D.D. 21 marzo 2016, n. 72

**Art. 29 del D.Lgs. 152/2006 art. 21 della L.R. 40/1998 e s.m.i. Circolare del Presidente della GR del 28 marzo 2011 n. 1/AMD. Verifica di ottemperanza alle prescrizioni di cui alla D.D. n. 219 del 18 aprile 2013 di esclusione dalla fase di valutazione della procedura di VIA, intervento di "Adeguamento e manutenzione piste da sci 100 e 104 comprensorio Claviere" nel Comune di Cesana Torinese. Conclusione procedimento.**

RELAZIONE

L.R. 40/98, art. 10. Fase di verifica della procedura di VIA inerente il progetto  
 "Adeguamento e manutenzione piste da sci 100 e 104 comprensorio di  
 Claviere" in Comune di Cesana (To)

**Foto 1: Zona A**

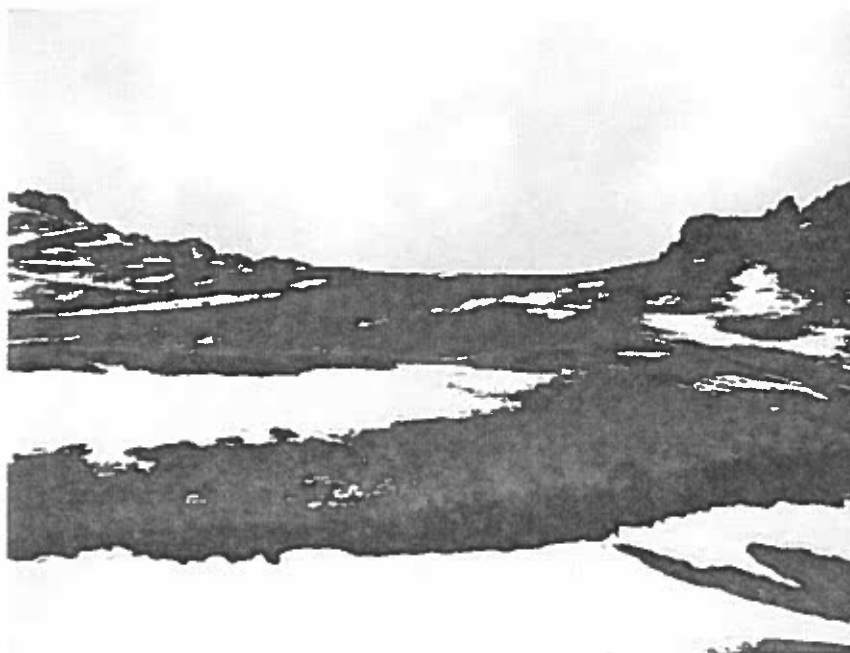
**Zona A:** l'intervento eseguito risulta in linea di massima rispondente a quello descritto nel progetto definitivo (Foto n 1 e 2).

**Foto 5: Zona ex C - attraversamento impluvio**

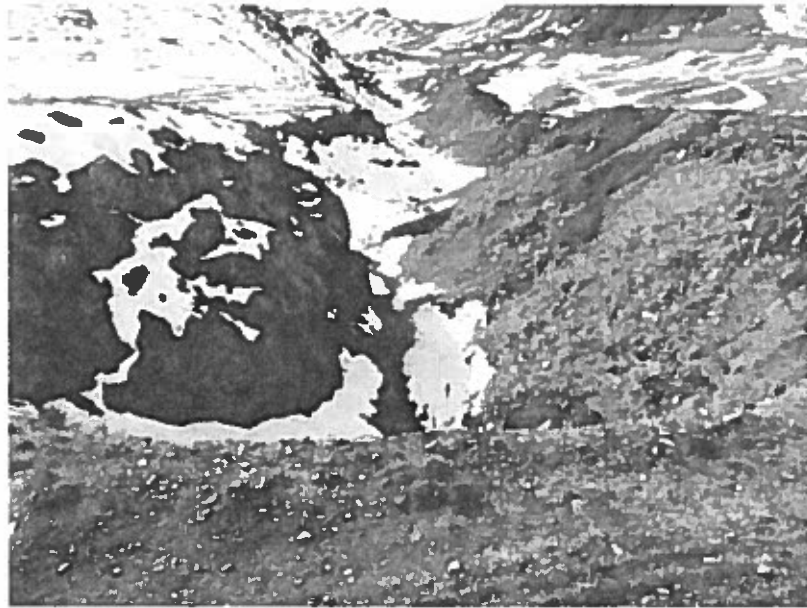
- la realizzazione di un nuovo tratto di pista sul lato sinistro della pista esistente (Foto n. 3 e 4);
- la realizzazione di un attraversamento di un impluvio con posa di una tubazione di drenaggio (Foto n. 5, 6 e 7);
- la regolarizzazione delle scarpate e del piano sciabile (Foto n. 8 e 9).
